DIRECCION GENERAL DE ADUANAS

**CIRCULAR DE RESPUESTA A LOS OFERENTES**

**DEPARTAMENTO DE COMPRAS Y APROVISIONAMIENTO  
CIRCULAR No. 2**

**PROCEDIMIENTO LICITACION PUBLICA NACIONAL DGAP-CCC-LPN-2021-0003  
“Contratación de suministro, instalación, soporte técnico y mantenimiento  
por un (1) año de un sistema integrado de CCTV, licenciamientos de  
plataforma de video y accesorios de control de acceso”.**

AREA DE PARQUEOS EMPLEADOS

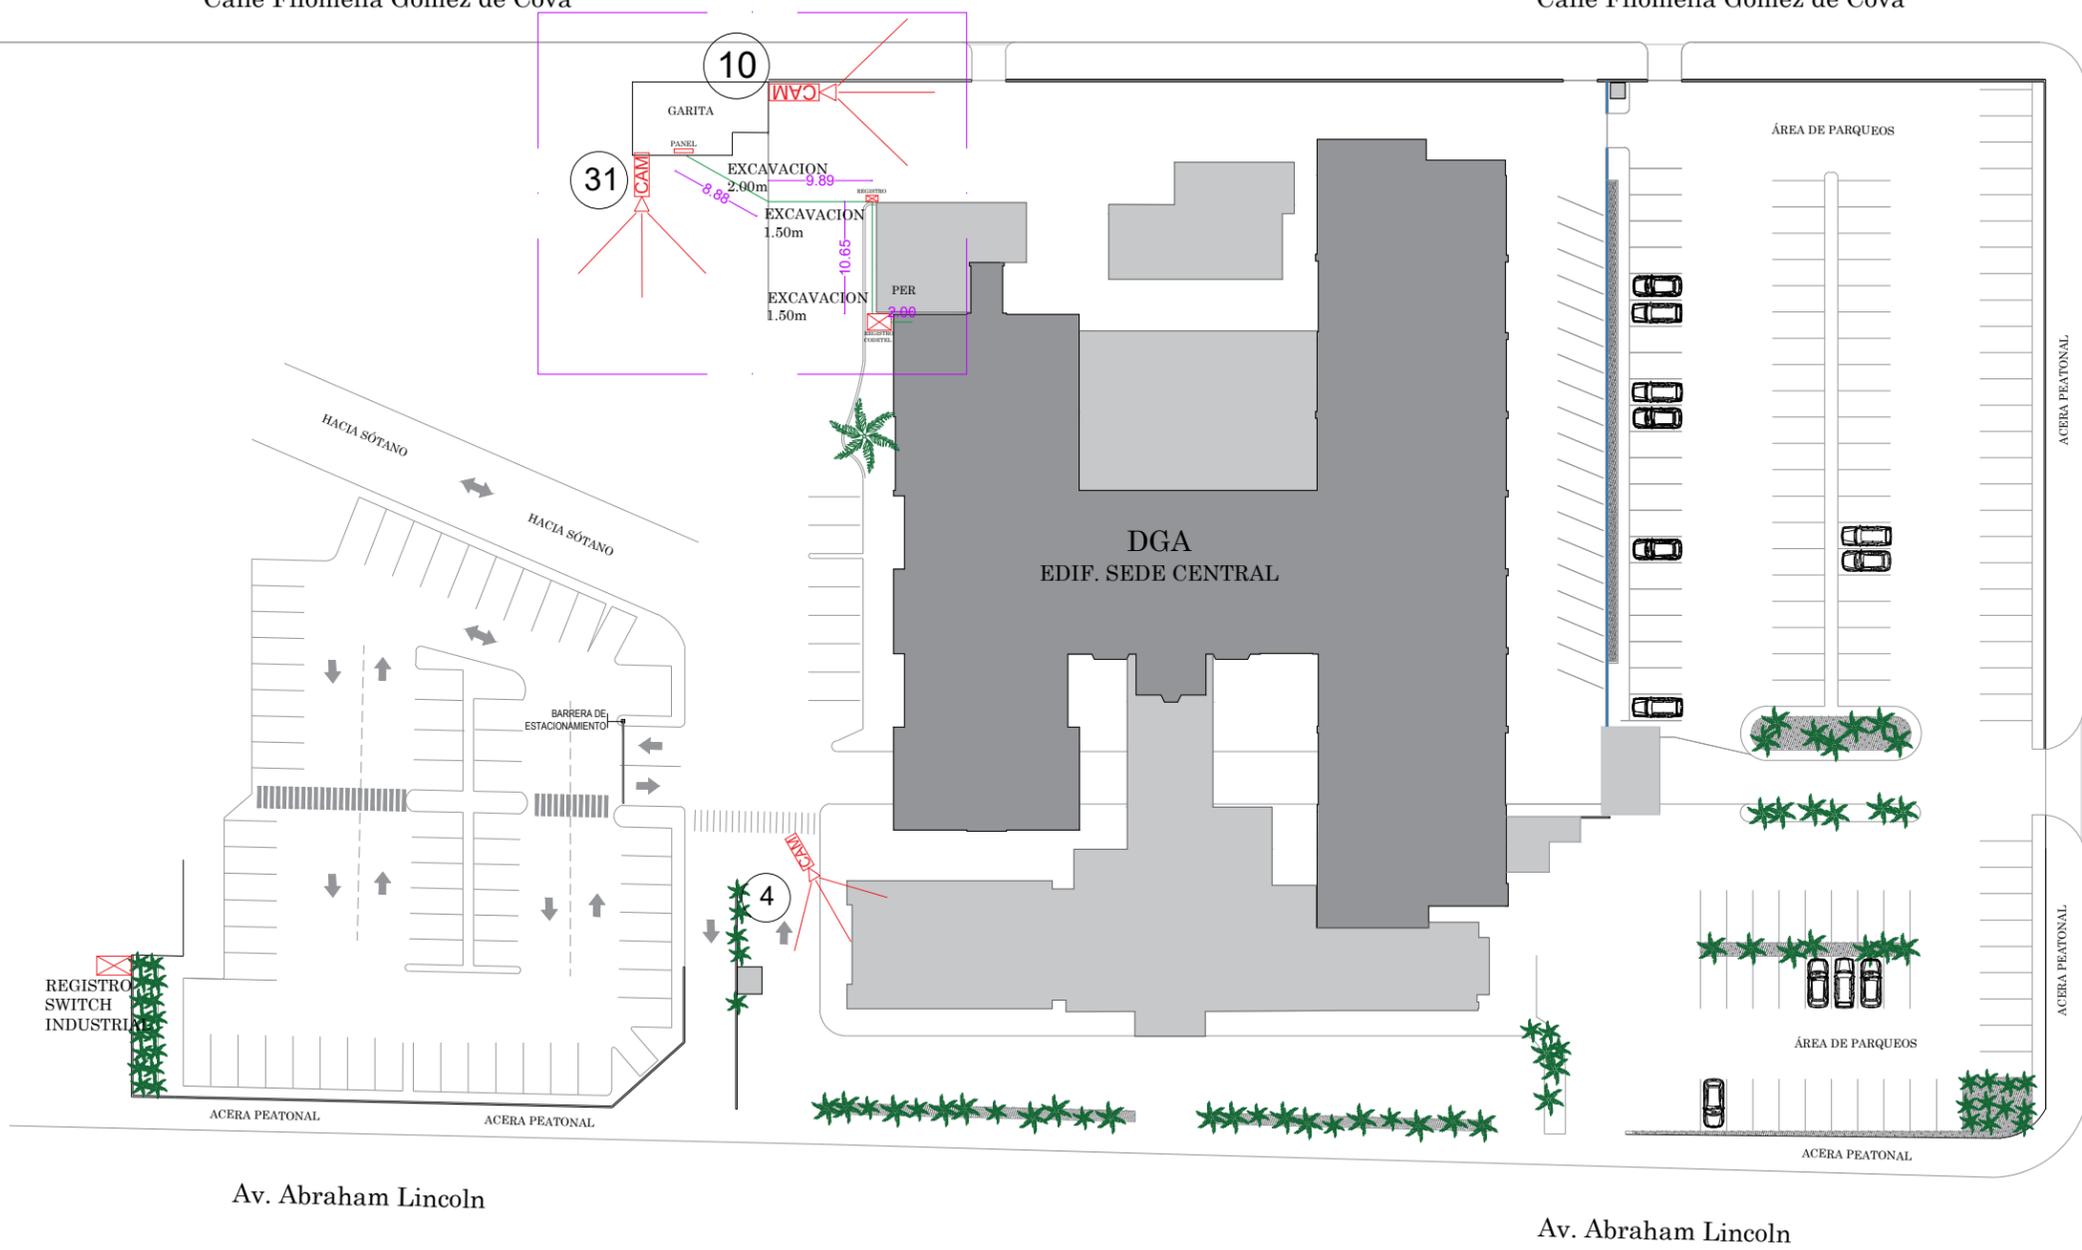
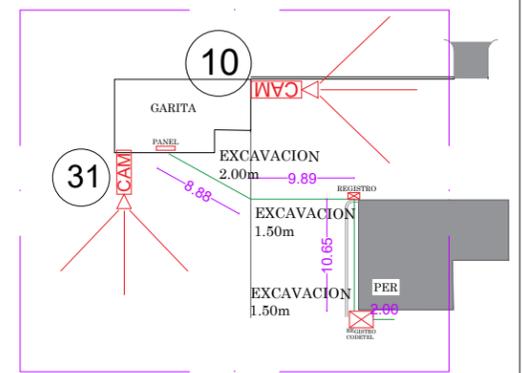
56. Solicitamos planos y documentación de infraestructuras existentes tales como; de comunicación, eléctricos, gas y cualquier otro tipo de instalaciones que pudieran colisionar con las rutas de canalizaciones y cableados que forman parte de este proyecto, tanto para la edificación de DGAP y de los parqueos.

61. Se solicita amablemente ampliar el requerimiento sobre la fibra óptica, en la cual se especifique el tipo de fibra, el suministro de energía para los cofres y la ruta que tiene prevista el contratante para la fibra óptica entre edificaciones (Parqueo y Edificio de DGAP).

***R/ Una profundidad de 1.5 metros en la zona con asfalto, en el portal se subirá con este documento un plano con las especificaciones de la canalización, deben usar registros en concreto con tapa de metal.***

**R/ Será subido al portal el plano con la ruta prevista para la fibra y las especificaciones de profundidad, esta debe ser Multimodo OM3 de 6 hilos, deben usar registros de acceso que serán ubicados en el plano.**
